## Commune d'Huez - Station de l'Alpe d'Huez

### **Enquête publique portant sur le projet de Transport en Commun en Site Propre (TCSP)**

## **Conclusions motivées**

Coupe de principe de la gare TCSP Eclose

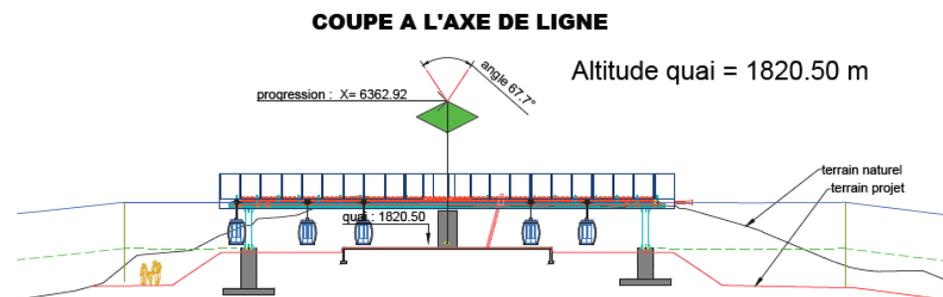
Mme LEYES indique dans sa requête (à la page 36 du rapport) que le volet paysager est insuffisant. Les vues ne prennent pas en compte, les perspectives dans le paysage rapproché, éloigné. Effectivement ces aspects ne sont pas traités suffisamment dans l'étude d'impact.

**Conclusions partielles** : il est vrai que les perspectives paysagères présentées dans l'étude d'impact (pages 142-143-144) n'intègrent pas le projet de TCSP, ni dans les vues rapprochées, ni dans les vues éloignées.

Le commissaire enquêteur recommande que l'intégration du projet dans le paysage soit complétée dans l'étude d'impact (qui porte sur la totalité du projet) à la fois sur la première phase objet du DEAT, mais aussi sur la phase ultérieure (Village d'Huez-Paganon).

Le maître d'ouvrage consulté par le commissaire enquêteur signale que le volet intégration paysager du projet a été pris en compte et associé aux différents plans déposés au niveau du permis de construire et du D.A.E.T (Dossier d'Autorisation d'Exécution des Travaux) selon les vues ci-après :

De même, en réponse à la requête de M. CHATELUS (voir le rapport à la page 41), le maître d'ouvrage précise que la gare de l'Eclosse ne représente pas un dépassement de 16m par rapport à la butte actuelle. Le projet prévoit un niveau de plateforme d'embarquement de la clientèle plus bas que les niveaux des gares des télésièges actuels. La coupe, ci-dessus, montre que le niveau de la toiture de la nouvelle gare dépassera de 3m celui du terrain actuel. La vue des résidents installés autour du TCSP ne devrait pas en être affectée.

**NB :** le plan ci-contre est extrait de l'étude d'impact (page 106)

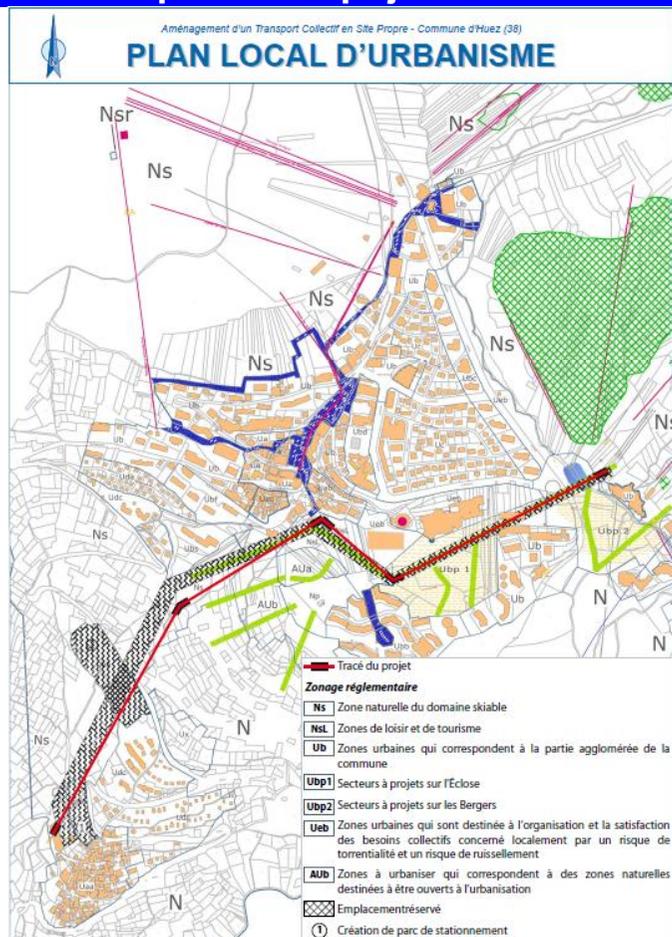
Quant au tracé des tronçons 1 et 2 : village d'Huez-Paganon, correspondant à une phase ultérieure du projet, il ne se situe pas totalement dans l'emplacement réservé ER3 PLU, mais reste dans la zone NS du document d'urbanisme.

Aussi, pour les tronçons 1 et 2, le commissaire enquêteur demande que le décalage actuel du tracé à l'extérieur de l'emprise réservée E3 (voir le schéma ci-dessus) soit corrigé en repositionnant la gare des Passeaux à l'intérieur de l'emplacement réservé au PLU ou en modifiant l'emplacement réservé selon le tracé du TCSP. Cette modification devra s'accompagner d'une mise à jour de l'étude d'impact.
